RESOLUCIÓN No.

POR MEDIO DE LA CUAL SE RENUEVA UN PERMISO DE VERTIMIENTOS Y SE ADOPTAN OTRAS DETERMINACIONES

LA DIRECTORA DE LA REGIONAL VALLES DE SAN NICOLÁS DE LA CORPORACIÓN AUTÓNOMA REGIONAL DE LAS CUENCAS DE LOS RÍOS NEGRO Y NARE, CORNARE. En uso de sus atribuciones legales y delegatarias y en especial las previstas en la Ley 99 de 1993, El Decreto- Ley 2811 de 1974, Decreto 1076 de 2015 y

DESCRIPCIÓN DEL SISTEMA DE TRATAMIENTO:

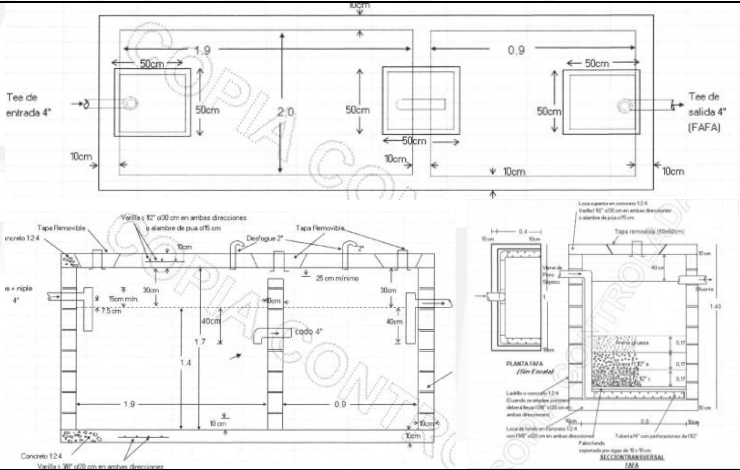
A pesar de contar con 4 habitantes permanentes, se cuenta con un sistema con un volumen total de 7800 L, funcional para una capacidad máxima de 20 personas (0.035L/s con módulo de 150L/persona-día). El sistema actualmente está en funcionamiento y está diseñado para un aporte de 150 L/persona-día, aun cuando el aporte actual es menor a 120L/persona-día. **Este sistema es igual al que fue aprobado mediante la Resolución N° 131-0861-2013 del 26 de agosto del 2013 que otorgo el permiso de vertimientos que se requiere renovar**, ya que la el tipo de actividad no ha cambiado y tampoco el numero de personas que usan el sistema. A continuación, se describen los parámetros técnicos y se evalúan a la luz de la normatividad vigente:

Artículo 49 Resolución 799/2021 Trampa de grasas	Observación
Las trampas de grasa deben localizarse lo más cerca posible de la fuente de agua residual con grasas (generalmente la cocina), y aguas arriba del tanque séptico o de cualquier otra unidad que requiera este dispositivo, para prevenir problemas de obstrucción, adherencias, acumulaciones en las unidades de tratamiento y malos olores.	Cumple, ya que se acatan las recomendaciones descritas

1. El volumen de la trampa de grasa se calculará para un periodo de retención mínimo de 2,5 minutos.	Cumple toda vez que se proyecta un periodo de retención mayor a 2.5 minutos.

2. La relación largo-ancho del área superficial de la trampa de grasa deberá estar comprendida entre 1:1 a 3:1, dependiendo de su geometría.	Cumple, toda vez que la relación de forma es de 1:1 (0.65:0.65)

3. La profundidad útil deberá ser acorde con el volumen calculado partiendo de una altura útil mínima de 0,35 m.	Cumple, toda vez que la altura mínima propuesta es de 0,35 m.

Artículo 50 Resolución 799/2021 Tanque séptico			Observación
1. El tiempo de retención hidráulica debe estar entre 12 a 24 horas.			No Cumple, toda vez que se proyectan 48 horas

2. Para tanques sépticos rectangulares, la relación entre el largo-ancho será como mínimo de 2:1 y como máximo de 5:1. Cuando se utilicen otras formas geométricas; deberá justificarse el diseño hidráulico correspondiente.			Cumple, toda vez que la relación entre largo y ancho es menor a 2:1.

3. El tanque séptico deberá constar como mínimo de dos cámaras; el volumen de la primera cámara deberá ser igual a 2/3 del total del volumen.			Cumple, toda vez que se guarda una proporción de 1.9:0.9.

4. La profundidad útil debe estar entre los valores mínimos y máximos dados en la Tabla 25. Profundidad útil de acuerdo con el volumen útil obtenido.			Si cumple, toda vez que la profundidad útil es de 1.4 m.
Volumen útil (m³)	Profundidad útil mínima (m)	Profundidad útil máxima (m)	
Hasta 6	1,2	2,2	
De 6 a 10	1,5	2,5	
Más de 10	1,8	2,8

5. Se debe diseñar de tal manera que se facilite su inspección y mantenimiento.			Cumple, ya que los sistemas ya están instalados y es fácil el acceso
6. Se debe contar con un dispositivo para la evacuación de gases.			Cumple, toda vez que se tienen “chimeneas” para la liberación de gases en ambos compartimientos

7. Debe ubicarse aguas abajo de cualquier pozo o manantial destinado al abastecimiento de agua para consumo humano.			Cumple, ya que no se encuentra dentro de la ronda hídrica de alguna fuente
Parágrafo 1°. Cuando los tanques sépticos sean utilizados en sistemas individuales de saneamiento, deberán ir acompañados de una trampa de grasas al inicio del tren de tratamiento y un filtro anaeróbico. En caso de ser necesario se deberá implementar un sistema de tratamiento complementario.			Cumple, ya que se tiene instalada una trampa de grasas
Parágrafo 2°. Para el caso de tanques sépticos prefabricados, estos deben estar fabricados a partir de materiales con propiedades de resistencia química, de acuerdo con lo establecido en la Resolución 501 del 2017 o aquella que la modifique o sustituya. Así mismo deben tomarse precauciones cuando el nivel freático sea alto, para evitar que el tanque pueda flotar o ser desplazado cuando esté vacío.			No aplica

Artículo 175 Resolución 330/2017 FAFA		Observación	
Los FAFA se construyen como una cámara anexa al final del pozo séptico o como una cámara independiente		Cumple, toda vez que el FAFA esta instalado en serie con el tanque séptico	
El lecho filtrante podrá estar constituido por un lecho en grava, con un volumen de 0.02 a 0.04m³, por cada 0.1 m³/día de aguas residuales domésticas que se van a tratar; también será posible emplear material filtrante plástico, utilizando la mitad del volumen anterior.		Cumple, ya que se especifica el volumen y/o tipo de material utilizado en el filtro.

Es factible **APROBAR** el **sistema de tratamiento para ARD**, toda vez que, aunque los diseños no cumplen a cabalidad con los parámetros técnicos que exige la actual norma, fueron aprobados mediante la resolución N° **131-0861-2013** del 26 de agosto del 2013 y actualmente el sistema está funcionando correctamente.
